2丁目工事着手から4年後の検証・評価

< 景観・親水性 >

平成22年11月

バリエーション意見を踏まえた検討（第1期まちづくり地区前面）

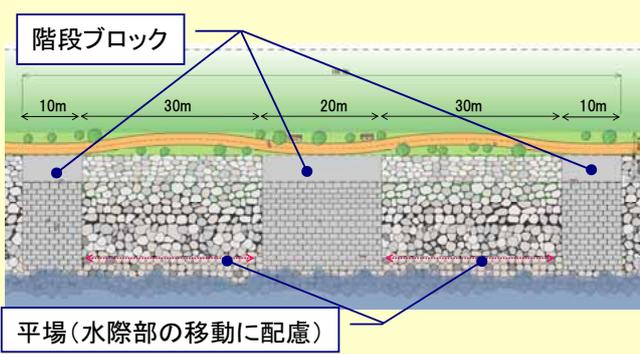
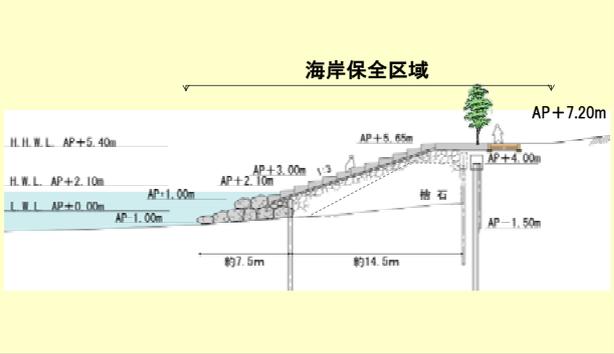
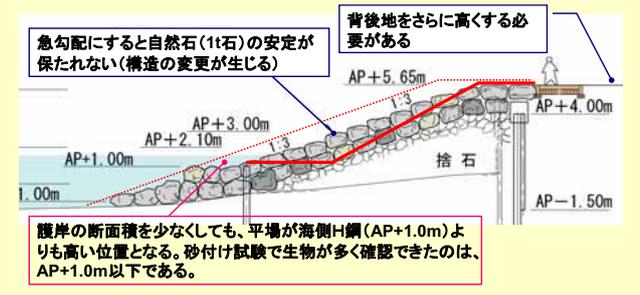
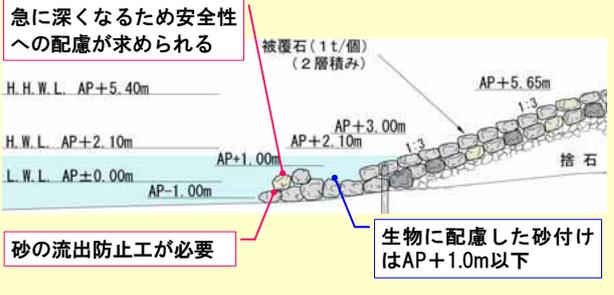
これまでの委員会・勉強会での主なご意見	第1期まちづくり地区前面 護岸への配慮事項等
<ul style="list-style-type: none"> ・区間全体にバリエーションをするのではなく、公園前や自然再生の場の擦り付け部など区間を設定して行った方が良い。その他の基本断面でできる区間は、工事予算分を進捗させてはどうか。 ・公園前の施工を後にした場合、工事進捗が遅れないか確認してほしい。 ・事業進捗が遅れない範囲でバリエーションの検討を進めるべきである。 	<ul style="list-style-type: none"> ・公園前(100m)をバリエーション区間とし、その他の区間は基本断面とした。 ・基本断面を先行して施工する方針とする。(事業の進捗に支障は無い点を確認した)
<ul style="list-style-type: none"> ・バリエーション区間は親水性を確保すべき。法先に砂付けして安全に海に親しめる空間を望む。 ・断面を大きく切り込んで、砂を付けやすくできないか。また、切り込んだ場合に背後地をどの程度まで上げる必要があるか。 ・親水性のある護岸として整備して、砂をつける・つけないの議論はその後である。 ・100mしかないのだから断面を統一しても良いのではないか。 ・階段ブロックの凹部に砂を入れるのはおもしろいと思う。 	<ul style="list-style-type: none"> ・基本断面を切り込んで整備した場合の課題を整理した。 ・親水性を確保するための護岸断面を検討している。(継続審議中) ・バリエーションについて、今後も継続して「砂付け」及び「安全性の確保」を中心に課題点を整理し集中的に議論する。
<ul style="list-style-type: none"> ・背後地の植栽等の整備は重要である。どの国でもウォーターフロントへの配慮は求められる。 ・市所有地にかかる海岸保全区域背後の11m区間は、ぜひグリーンベルトを整備してほしい。 	<ul style="list-style-type: none"> ・護岸と一体となったグリーンベルトの整備に向けて継続して議論する。

これまでの委員会・勉強会での主なご意見	第2期まちづくり地区前面 護岸への配慮事項等
<ul style="list-style-type: none"> ・自然石(1t石)の色が白すぎるため、できる限り暖色系を採用すべきである。 	<ul style="list-style-type: none"> ・利用者の多いことが想定される天端付近には、可能な範囲で暖色系の自然石(1t石)の設置する。
<ul style="list-style-type: none"> ・バリエーション区間の階段ブロックは、三番瀬ならではのデザインを検討したい。 	<ul style="list-style-type: none"> ・利用と景観に配慮して、三番瀬ならではの整備案を検討した。

バリエーションに関する意見を踏まえ、導入すべき機能について平面配置、規模、断面形状、細部構造の観点から検討している。今後も継続して議論する。
